Le 18 SEP. 2014

Nos réf : EE-926-14

**Avis de l'autorité environnementale  
sur le projet de rénovation urbaine du secteur  
Fossés–Jean / Bouviers à Colombes (Hauts-de-Seine)**

Figure 15 : Secteur opérationnel des Fossés-Jean/Bouvier à l'issue du PRU  
Source : Ville de Colombes – Bécard & Palay, version du 25 septembre 2012

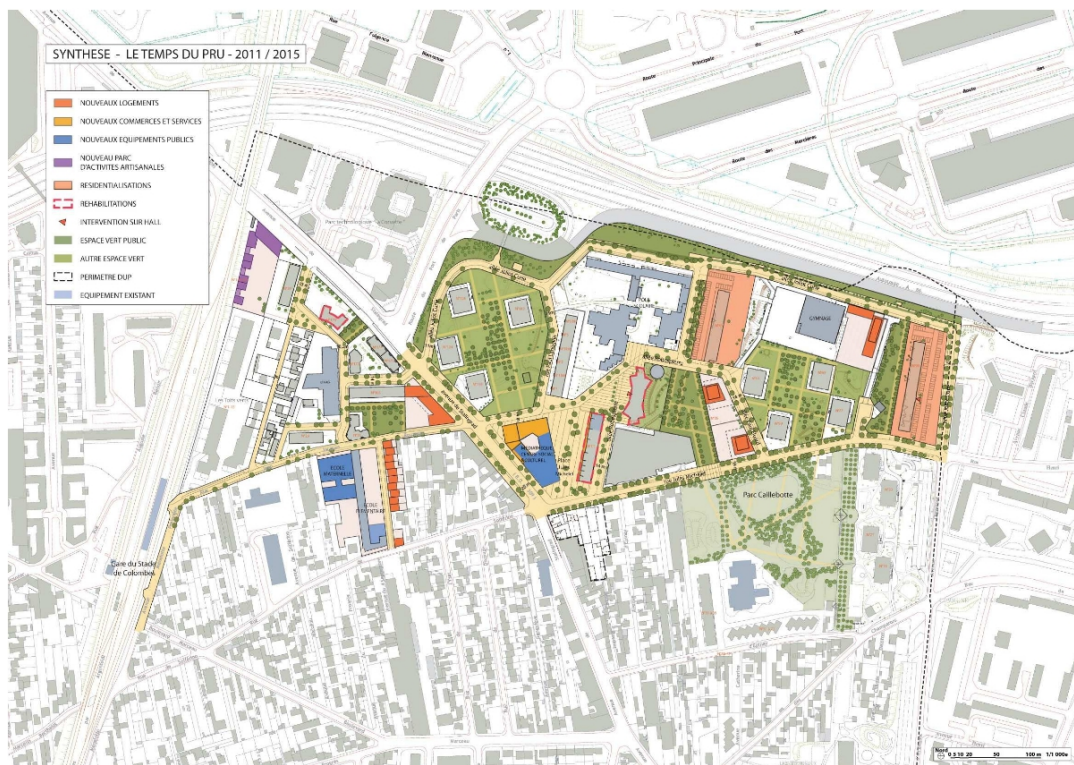
Toutefois, cet objectif manque d'une traduction concrète. Le dossier donne très peu d'informations en ce qui concerne le traitement des espaces publics. A ce stade de l'aménagement, des intentions précises sont pourtant nécessaires. Ce cœur de quartier autour de la place Jules Michelet, essentiel au projet tel qu'il est présenté, est peu décrit. Il subsiste des interrogations notamment en ce qui concerne les liaisons physiques entre deux typologies urbaines différentes.

Enfin, l'étude indique que deux bâtiments seront « résidentialisés », c'est-à-dire que la parcelle privée sera élargie et distinguée de l'espace public, en concertation avec les habitants. Or le plan masse semble montrer que des interventions sont prévues sur l'ensemble des espaces en pied d'immeuble. Il aurait été utile que des précisions soient apportées par l'étude d'impact sur ces interventions.

Globalement, des vues projetées permettraient d'appuyer le propos.
